改善箇所説明図

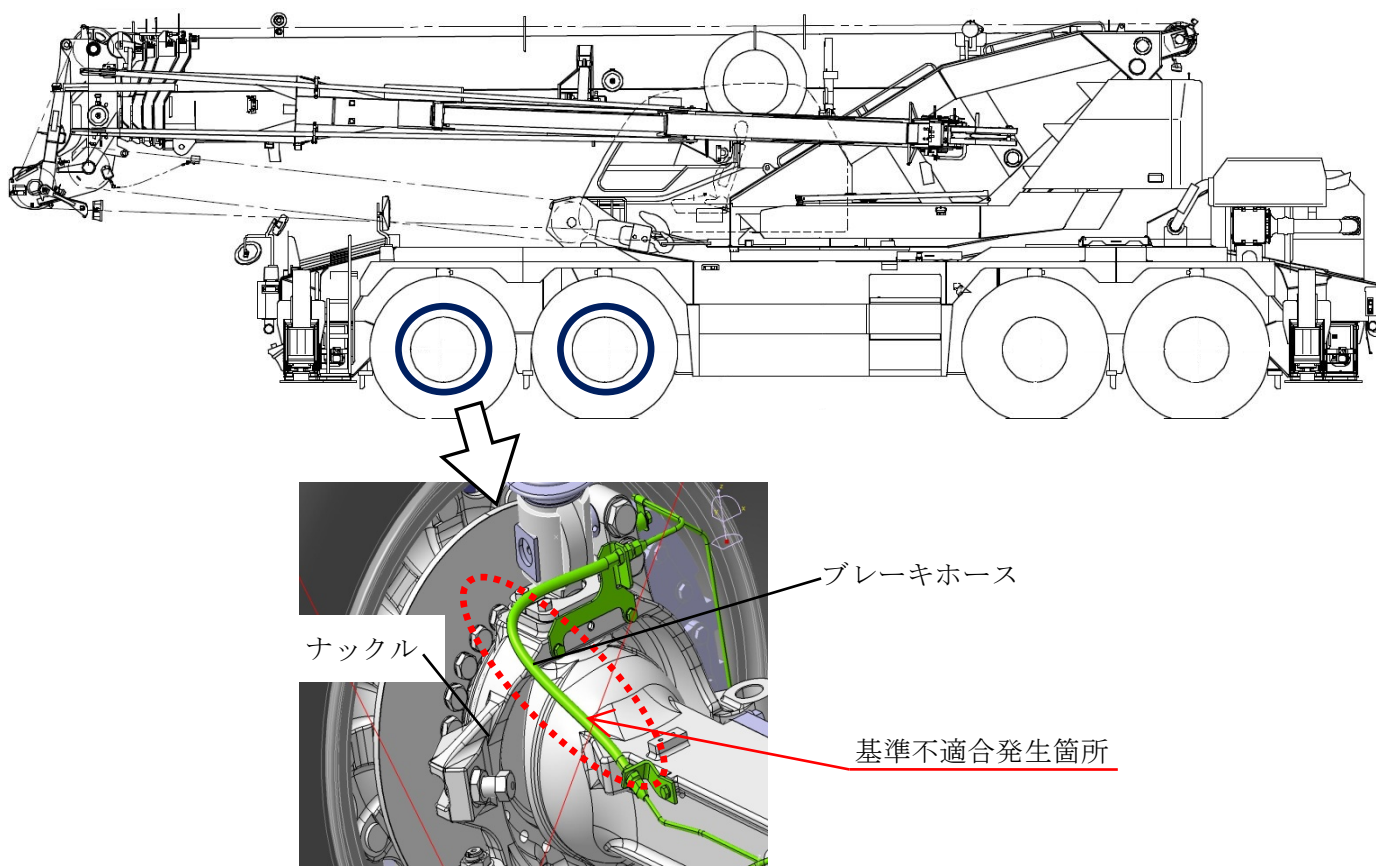
ホイール・クレーンの制動装置において、ブレーキホースの取り回しが不適切なため、ハンドル操作をした際にハンドルのリンク機構がブレーキホースに接触するものがある。そのため、そのままの状態で使用を続けると、ブレーキホースが損傷し、ブレーキ液が漏れて制動力が低下するおそれがある。

全車両、ブレーキホースの取り回しを変更する。併せて、ブレーキホースを点検し、異常がある場合には新品に交換する。

識別：追加したクランプの有無により識別する。
